改善箇所説明図

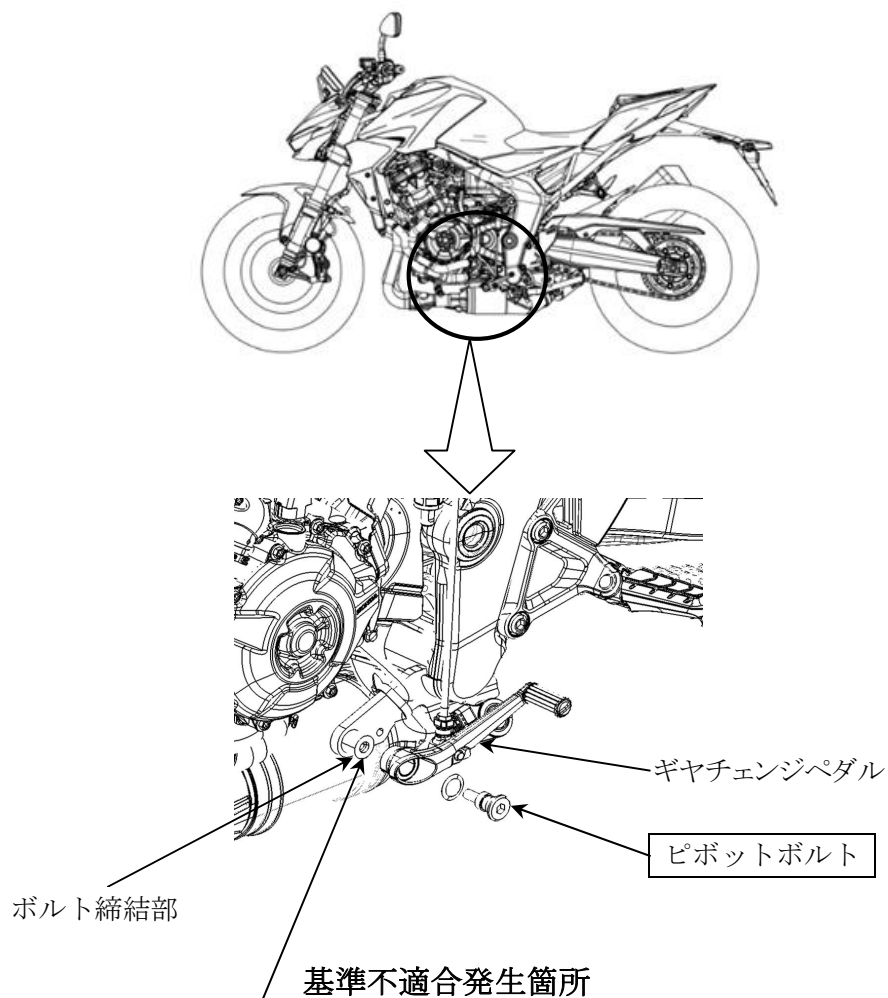
ギヤチェンジペダルにおいて、ピボットボルト締付け座面の塗装指示が不適切なため、当該座面の塗装が厚いものがある。そのため、排気管の触媒コンバータの熱により塗装が変形するとボルトが緩み、変速操作を繰り返すと、ボルトが脱落しチェンジペダルが外れて変速操作ができなくなるおそれがある。

全車両、ピボットボルト締付け座面の塗装を除去し、ピボットボルトを対策品と交換する。

改善前	改善後
ピボットボルト ギヤチェンジペダル ボルト締付け座面	ボルト ギヤチェンジペダル ワッシャ ボルト締付け座面 カラー

識別：車台番号打刻部付近に黒色の識別ラベルを貼付する。
